DODATEK Č. 3 KE SMLouvĚ O DíLO 1911231888A

- 2.1 Smluvní strany spolu dne **29. listopadu 2019** uzavřely smlouvu o dílo, č. smlouvy u zhotovitele: **1911231888A**, na akci: **Rekonstrukce ulic ZR7 Žďár nad Sázavou, I., III. A IV. etapa** (dále také „**smlouva o dílo**“) ve znění dodatku č. 1 a dodatku č. 2 k výše uvedené smlouvě.
- 2.2 Z důvodu **změn a okolností**, které nastaly po uzavření smlouvy o dílo a dodatku č. 1 a 2 ke smlouvě o dílo, se smluvní strany dohodly na změně smlouvy o dílo, konkrétně změně týkající se **předmětu díla a ceny díla**. Za tímto účelem smluvní strany uzavírají tento dodatek č. 3.

Rekonstrukce ulic ZR7 Žďár nad Sázavou

ZMĚNOVÝ LIST ČÍSLO:	3	Schváleno:
		Dne:

IV.01_06 - Doplnění liniového odvodnění ul. Blažičkova č.p.1442/2, ul. Slavičkova vč. napojení na kanalizaci

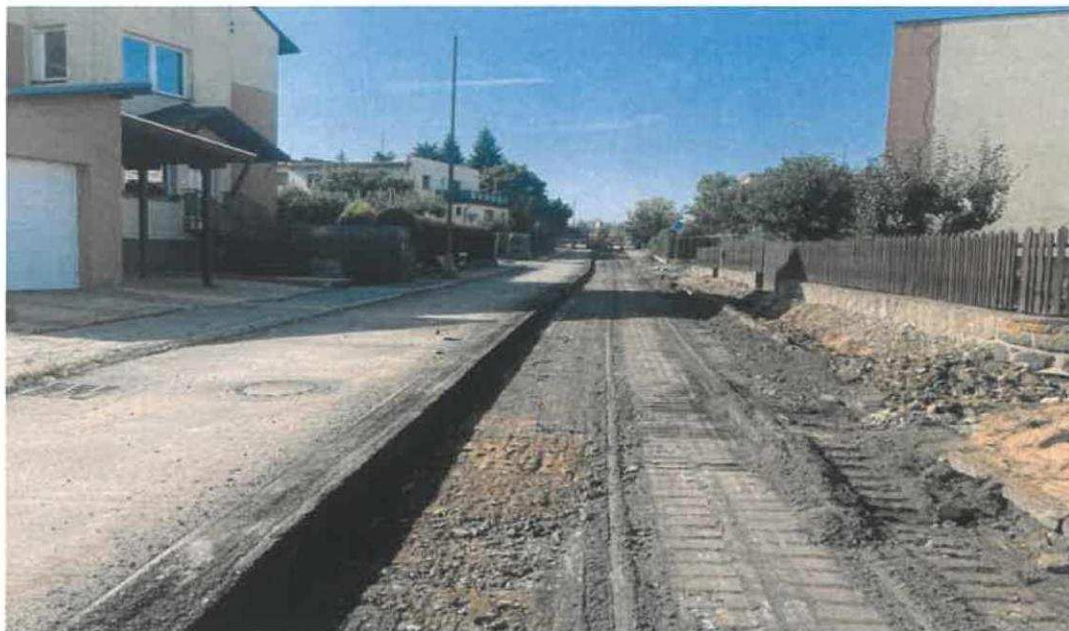
Odůvodnění: Při velkých srážkách docházelo z důvodu velkého spádu stávajících komunikací a umístění garáží pod úroveň komunikace k jejich častému zaplavování. Zástupci objednatele bylo rozhodnuto, že budou instalovány liniové odvodňovací žlaby, které tomu do budoucna zamezí.

Věc: Stanovisko projektanta k úpravě (zúžení) chodníku

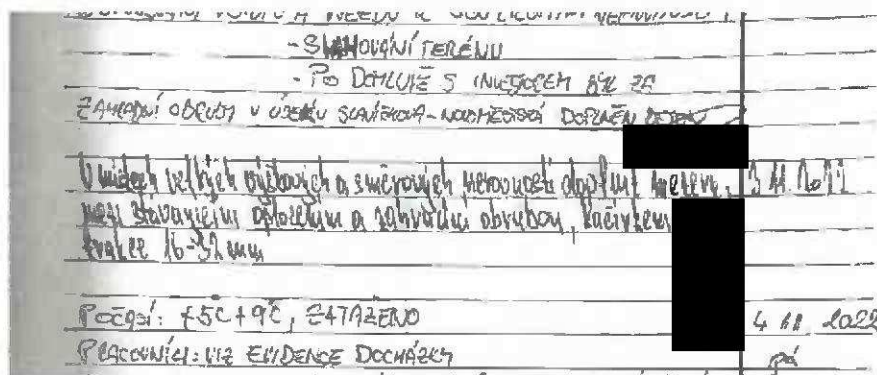
Z důvodu změny nivelety komunikace v ulici Jamborova před pozemkem č.4681 [REDAKCE] – čp.1391/1) došlo ke zvýšení chodníku, který tak částečně překrývá betonové podhrabové desky plotu, které byly původně navrženy jako postranní zpevnění zámkové dlažby chodníku.

Aby nedošlo k poškození plotu bočním tlakem konstrukčních vrstev chodníku, je třeba osadit mezi chodník a plot betonový obrubník, který je třeba umístit před betonové patky plotu. Z tohoto důvodu dojde ke zúžení chodníku pod minimální šířku danou ČSN 73 6110 – Projektování místních komunikací, a to na 1,3 m.

Délka takto zúženého chodníku činí 45 m a na celém úseku se nevyskytují žádné překážky (např. lampy VO, PRIS....apod.). Proto je na místě se domnívat, že tato úprava chodníku – i vzhledem ke skutečnosti, že chodník na opačné straně ulice výše uvedenou ČSN splňuje - nijak nesníží bezpečnost pohybu chodců v tomto úseku ulice Jamborova.

IV.01_16 - ul. Jamborova - obnova příčné liniové vpusti DN 300 v místě sjezdu z ul. Novoměstská

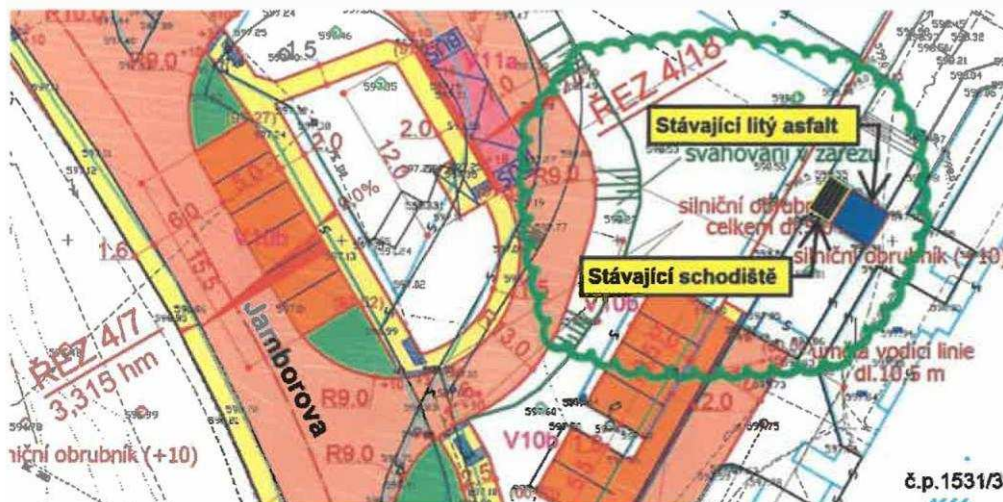
Specifikace změny: Výměna příčné liniové vpusti DN 300, ulice Jamborova**Finanční dopad:** Navýšení**Odůvodnění:** Na křižovatce ulic Jamborova a Novoměstská byl stávající příčný liniový žlab, který byl v dezolátním stavu a neplnil již svoji funkci. Betonový žlab byl nahrazen novým z polymerbetonu s litinovou mříží.**Zápis z KD:***65.8) Na křižovatce ulic Jamborova a Novoměstská je stávající příčný liniový žlab. PD s výměnou poškozeného žlabu neuvažovala. V rámci rekonstrukce bude nefunkční žlab vyměněn za žlab nový. Práce budou účtovány v rámci změnového listu, jako vícenáklad.*
